Vestlia reiselivsområde - Detaljregulering av felt c-BFR02-BFR06 - 1. gangs behandling

Rådmannens innstilling

Plantype: Detaljregulering

Planfremmer: SkiGeilo Utvikling (SGU)

Figur 1 Vedlagte illustrasjoner viser kvadratiske bygg på inntil 220 m² BYA på tvers av kotene for felt 4 og 6

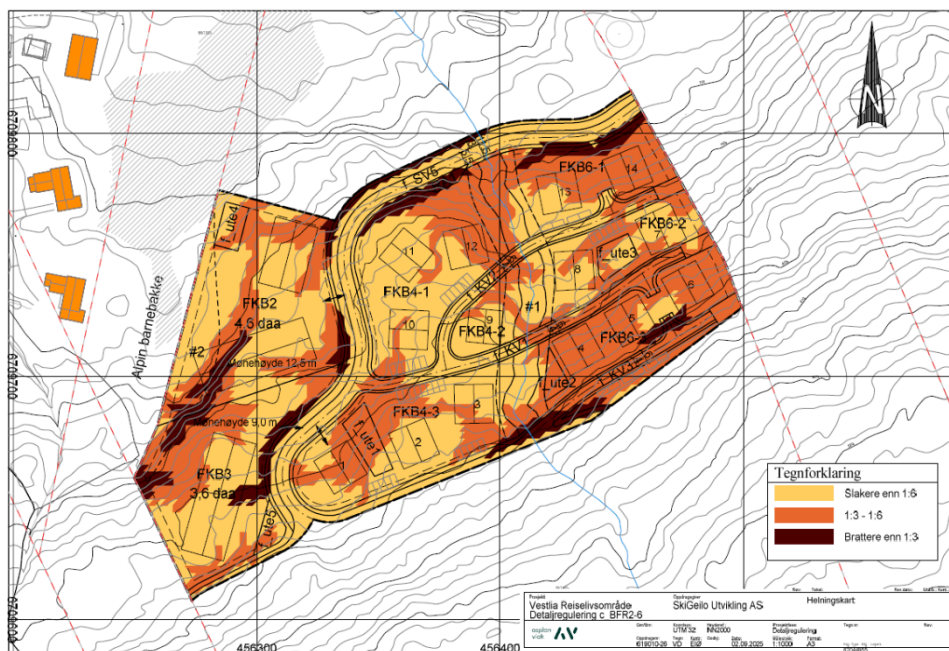
Administrasjonen mener det er positivt at planforslaget nå differensierer mellom «mindre» og større bygg når det gjelder hvilken bebyggelse som kan tillates med møneretning på tvers av kotene.

Tidligere i planarbeidet var bestemmelsene formulert generelt for all bebyggelse. En forutsetning for å kunne åpne for å fravike rammene i områdeplanen må imidlertid være at foreslått endring ivaretar hensyn til terrengtilpasning og landskapsvirkning på en tilfredsstillende måte. Selv om møneretning på tvers av kotene kan vurderes for mindre bygg inntil 220 m² BYA, forutsetter dette at terrengtilpasning er tilstrekkelig styrt gjennom reguleringsbestemmelsene. Planområdet omfatter skrånende terreng, og deler av området har helninger brattere enn 1:5, der områdeplanen stiller tydelige krav om underetasje og også «*særlig fokus på terrengtilpasning*». I dette planforslaget er slike bestemmelser ikke videreført eller konkretisert, og det er heller ikke foreslått alternative krav som sikrer en tilsvarende planfaglig styring. Mangelen på terrengbestemmelser reduserer forutsigbarheten og øker risikoen for større terrenginngrep enn det områdeplanen åpner for.

Administrasjonen vurderer derfor at møneretning på tvers av kotene bare kan vurderes dersom reguleringsbestemmelsene suppleres med konkrete og styrende krav til terrengtilpasning i tråd med områdeplanens føringer, jf. rådmannens innstilling.

- Pkt. 3.1.1 oppdateres slik at tabell som angir maksimalt enheter pr. delfelt ikke overstiger 85 enheter totalt
- Pkt. 3.1.2:
 - o Bestemmelsen suppleres med «I terreng brattere enn 1:5 skal det etableres underetasje.»
 - o Det legges inn bestemmelser om terrengtilpasning, herunder følgende ordlyd: «Skjæringshøyde settes til maks 2 m under opprinnelig terreng. Forhold mellom skjæring/fylling skal være 60/40.»

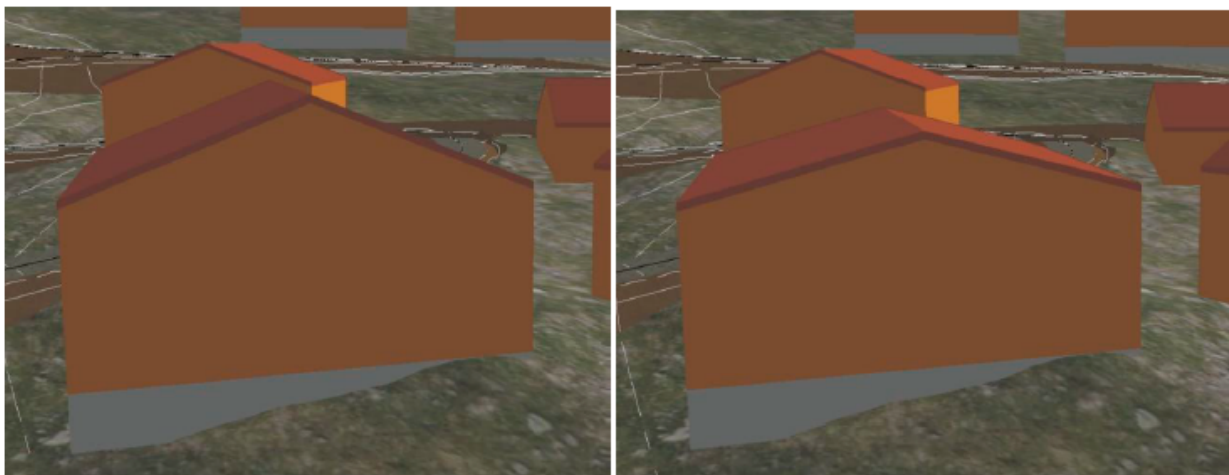
Det totale antallet i denne tabellen er 101 enheter. Slik administrasjonen vurderer foreslått bestemmelse, er den ikke i tråd med områdeplanens system for styring av antall enheter.

Områdeplanen legger til grunn en samlet ramme på 85 enheter, med adgang til omfordeling mellom feltene forutsatt at dette avklares og konkretiseres gjennom felles detaljreguleringsplan. Det innebærer etter administrasjonens tolkning at detaljreguleringen må fastsette bindende rammer for antall enheter per felt eller delfelt.

Selv om det er angitt en totalramme på 85, kan kombinasjonen av høyere feltvise maksimum og lavere totalramme skape uklarhet om hvilken ramme som skal være styrende i en fremtidig byggesaksbehandling. Dette kan medføre at det søkes realisert maksimalt antall i flere delfelt, med påfølgende dispensasjonssøknader i de siste delfeltene for å oppnå tabellens maks, og dermed en risiko for at den samlede styringen svekkes. For å sikre forutsigbarhet og etterprøvbarehet, bør detaljreguleringen angi feltvise rammer som entydig summerer til – og kontrollerer – totalrammen på 85. Forslaget fremstår i hovedsak som en videreføring av områdeplanens føringer, og tilfører i liten grad konkretisering eller avklaringer som det bør kunne forventes på detaljnivå.

Administrasjonen kan på bakgrunn av dette ikke anbefale forslaget til bestemmelser slik det foreligger, og vurderer at tabell i pkt. 3.1.1 må oppdateres slik at feltvise rammer ikke overstiger 85 enheter, jf. rådmannens innstilling.
